入札に係る仕様書等に関する質問への回答について

１　件　　名　　北厨川老人福祉センター・北厨川児童センター２階屋上防水修繕
２　履行場所　　盛岡市立北厨川老人福祉センター及び盛岡市立北厨川児童センター
　　（盛岡市厨川１丁目14番１号）
３　入札日時　　令和８年11月16日（月）　10時00分

屋根伏図

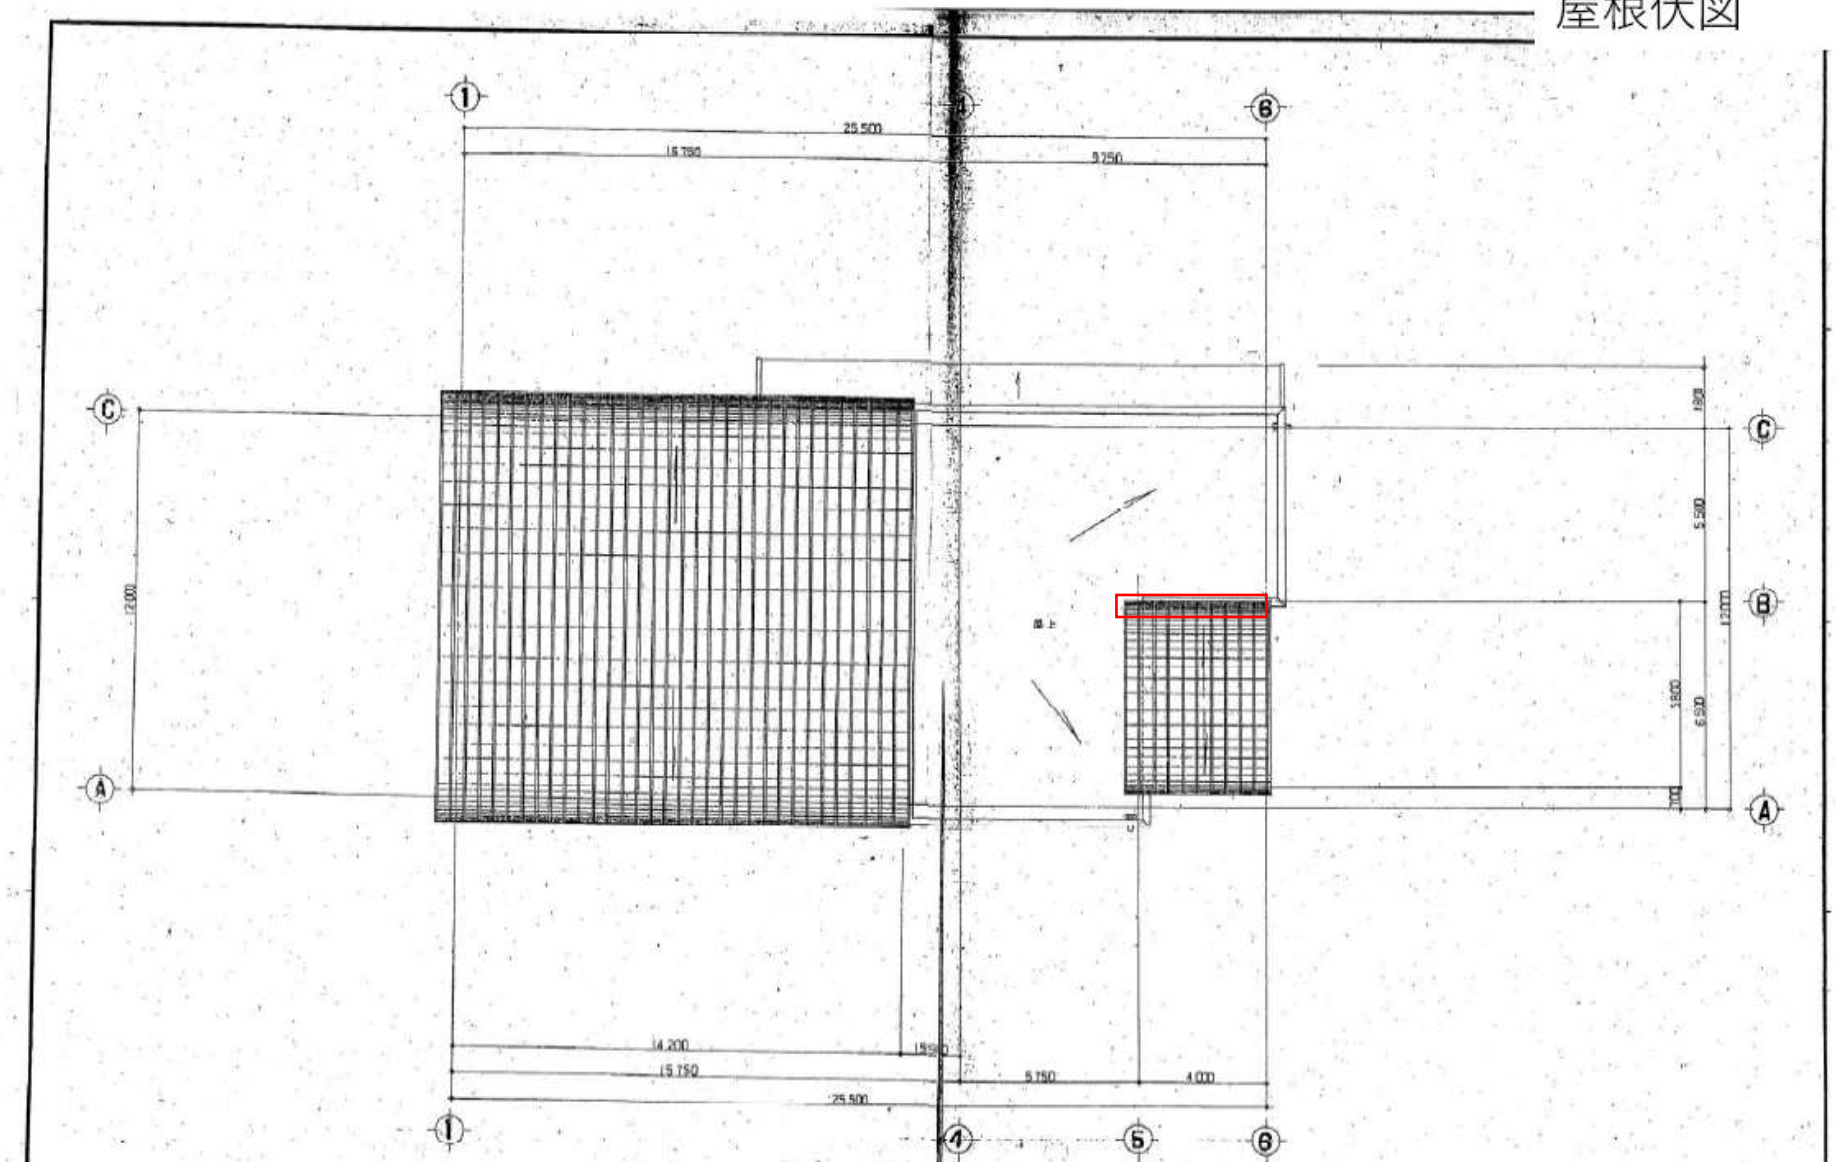
質問事項	１　屋上防水修繕 ・L型笠木撤去・新設の詳細をご指示願います。 ２　産廃処分費 ・廃石綿は既設外壁の撤去部としてよろしいですか？ 又、石綿含有調査は発注者で実施済として、受注者での検査は実施しない事でよろしいですか。
回答内容	１　玄関の上、東側（園庭側）W75　6m程度の破損個所の撤去及び新設を見込んでいます。 ※次頁に該当箇所を赤枠で示しております。 ２　そのとおりです。 石綿（レベル３）ありとみなして施工をお願いします。
